改善箇所説明図

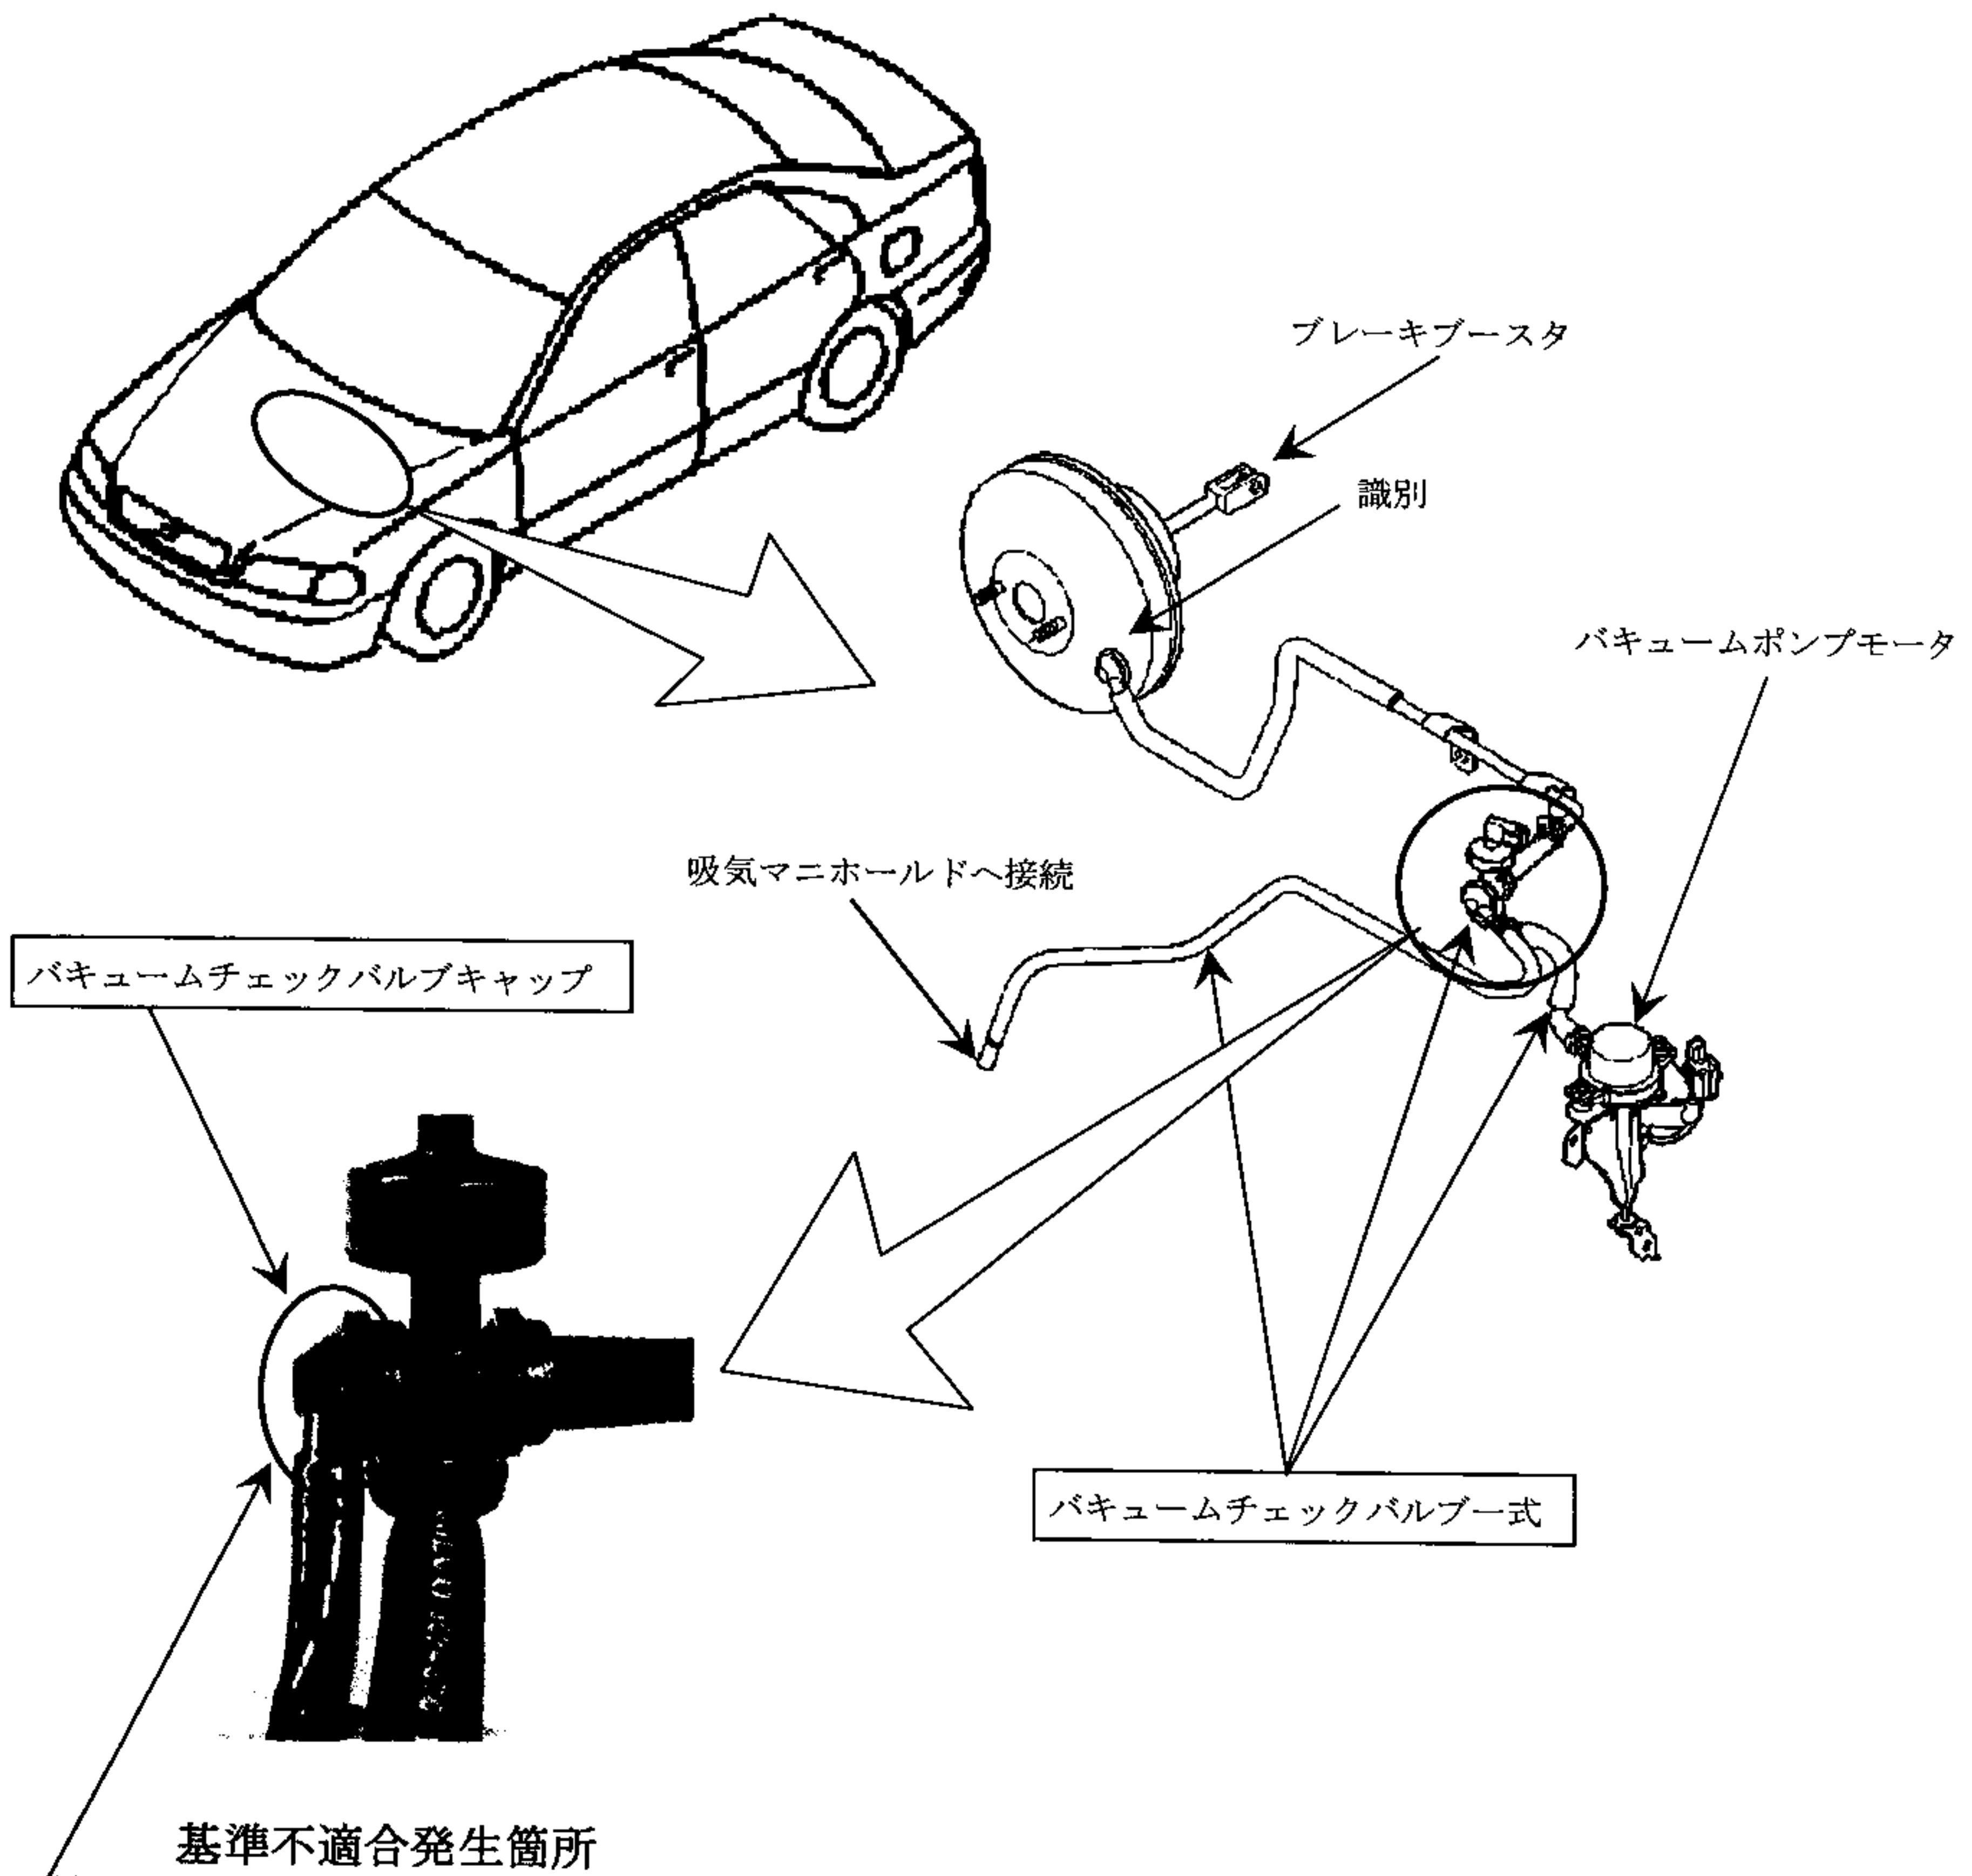
ブレーキブースタと吸気マニホールド間のチェックバルブキャップの溶着が不適切なものがあるため、エンジンの振動等により当該チェックバルブキャップがはずれることがある。そのため、ブレーキブースタへの負圧がなくなり、最悪の場合、制動力が低下するおそれがある。

全車両、バキュームチェックバルブ式のデートコードを点検し、対象となるものは良品と交換する。

識別：作業完了後、ブレーキブースタに黄色ペイントを塗布する。
